VYSVĚTLENÍ, ZMĚNA A DOPLNĚNÍ ZADÁVACÍ DOKUMENTACE Č. 15

Název veřejné zakázky: **Nová plavecká hala Litvínov**

Vysvětlení a/nebo změna č. 203

Původní stav, výkres 004_vodovod 3np_cropped_cropped.pdf:

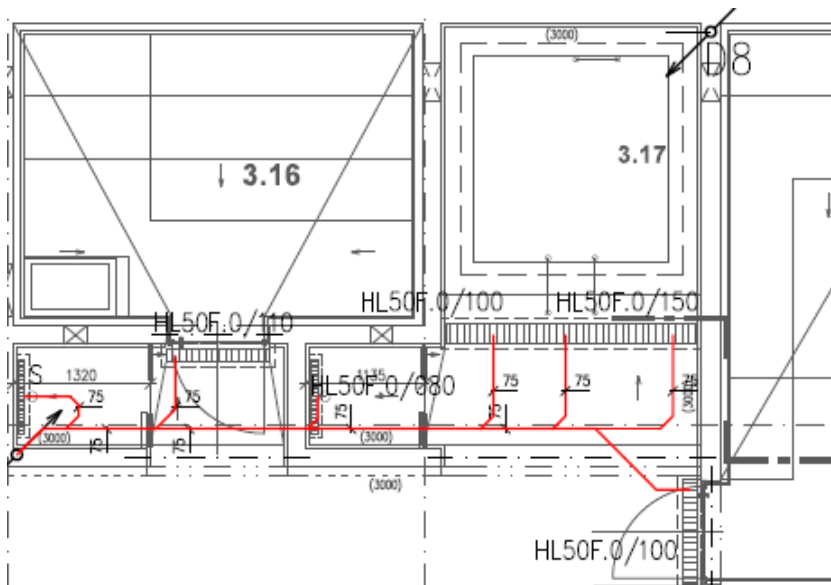
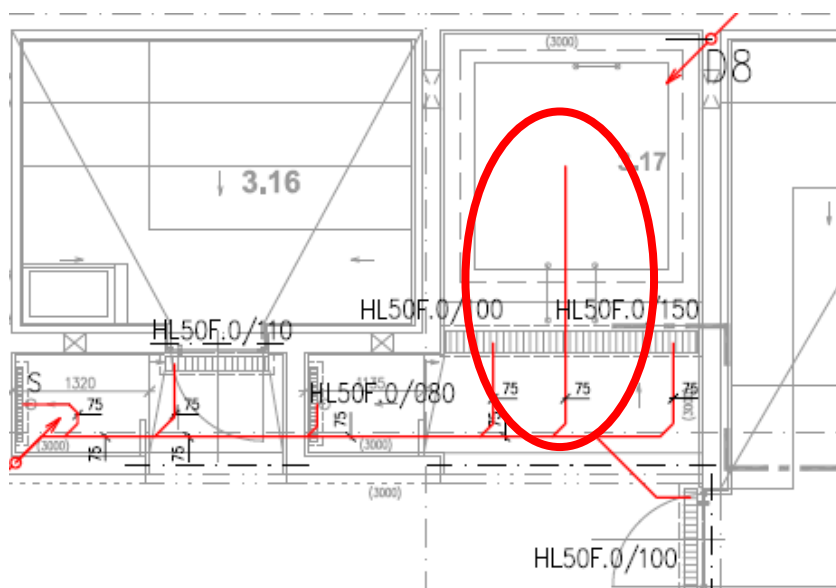
V projektové dokumentaci ani soupisu prací jsme nenalezli napojení na rozvody vodovodu, kanalizace a technologii úpravy vody pro ochlazovací (saunový) bazének (místnost číslo 3.17). Žádáme zadavatele o kontrolu a doplnění.

Zadavatel do výkresové části projektové dokumentace (PD\ Dokumentace provedení stavby\ D.1.4.1 Zdravotně technické instalace\ 004_vodovod 3np_cropped_cropped.pdf a 007_kanalizace 3np_cropped_cropped.pdf) doplnil napojení pro ochlazovací (saunový) bazének.

Saunový bazének není napojený na technologii úpravy vody, protože je průtočný (protéká jím voda z vodovodu).

Původní stav, výkres 003_vodovod 2np_cropped_cropped.pdf

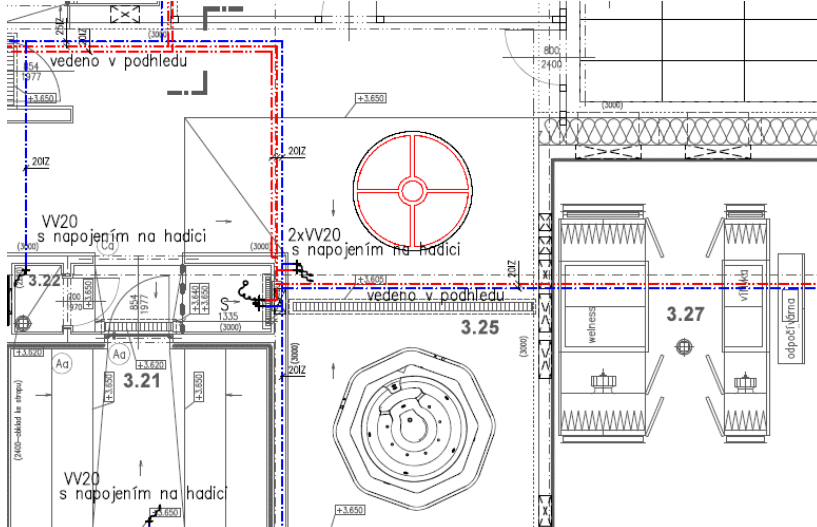
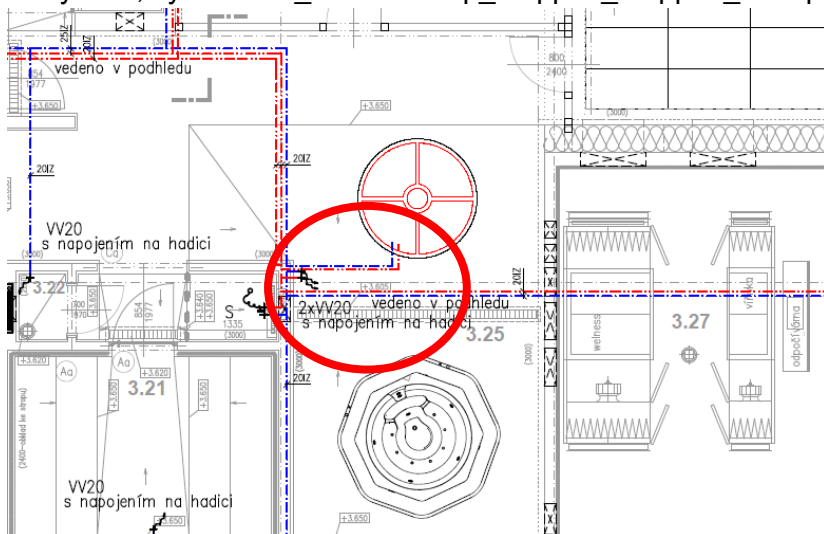
V projektové dokumentaci ani soupisu prací jsme nenalezli napojení na rozvod vodovodu pro Kneippův chodník ve 2.NP a 3.NP.

Zadavatel doplnil napojení na rozvod vodovodu pro Kneippův chodník ve 2.NP a 3.NP do výkresové části projektové dokumentace (PD\Dokumentace provedení stavby\D.1.4.1 Zdravotně technické instalace\ 003_vodovod 2np_cropped_cropped.pdf a PD\Dokumentace provedení stavby\D.1.4.1 Zdravotně technické instalace\ 004_vodovod 3np_cropped_cropped.pdf).
